**LENTOKELPOISUUS-
TIEDOTUS**
AIRWORTHINESS DIRECTIVE

M 249/64
14.1.1964

249. M-määräys No. 249/64: Scintex CP 301 C "Emeraude". Laskutelineen joustintuki.

Koskee: Scintex CP 301 C, 301 C1, 301 C 2.

Vasen joustintuki, oikea tuki symmetrinen.

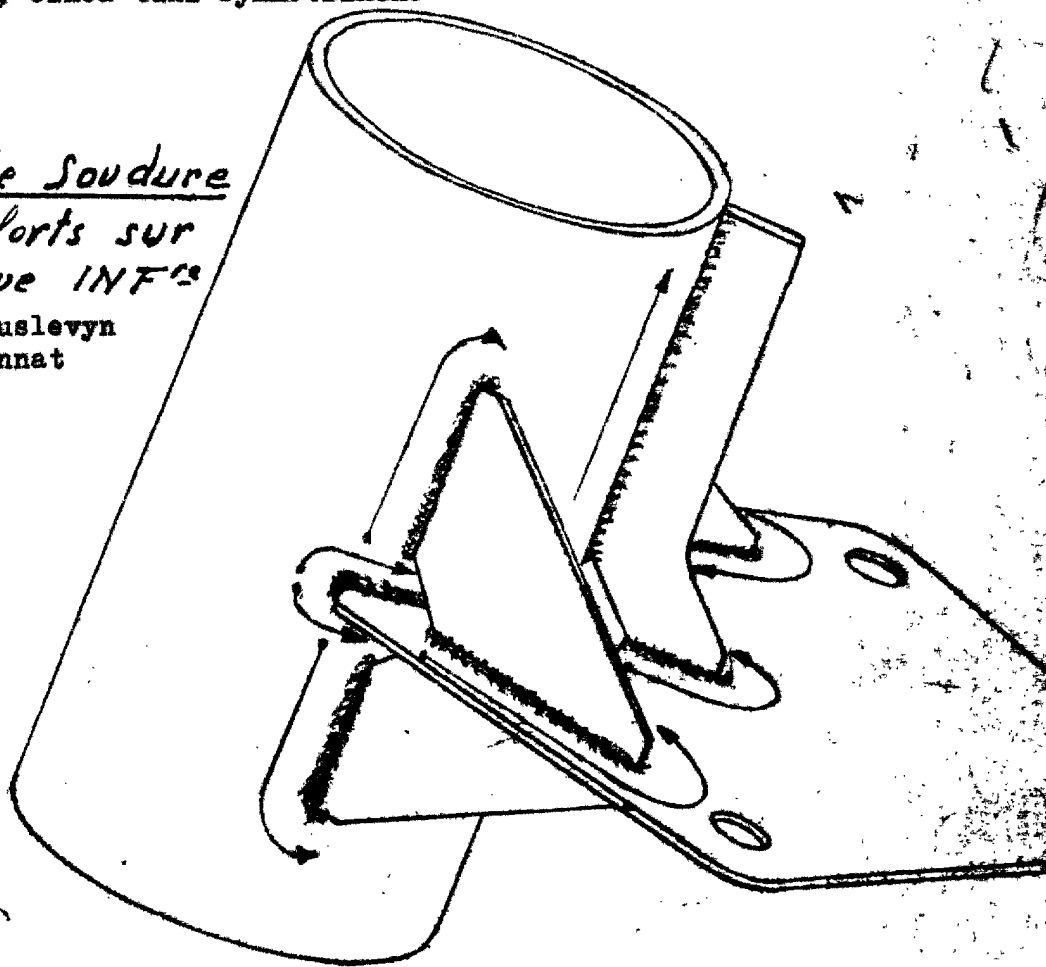
1. Koska on esiintynyt murtumia joustinten ^{va} ulkoputkessa salon alakiinnityksen läheisyydessä, on hitsisauma ja sen ympäristö tarkastettava, epäilyttävissä tapauksessa tutkittava väritunkeutumismenetelmällä. Samoin on ulkoputken etupuoletilla esiintyvät mahdolliset muodonmuutokset tarkastettava.
2. Jos kohdan 1 mukaisessa tarkastuksessa havaitaan murtumia tai muodonmuutoksia, on joustintuki vaihdettava ennen seuraavaa lentoa tai suoritettava kohdan 3 mukainen korjaus.
3. Joustintuen vahvistus suoritetaan Scintex muutos No. 11:n mukaisesti hit-
saamalla vahvistuskappale tuelle, ^{6. kuva}
4. Muutoksen suorittamisen jälkeen kohdan 1 mukainen tarkastus.

Sens de Soudure
des renforts sur
la plaque INF^{ce}

Alavahvistuslevyn
hitsaussuunnat
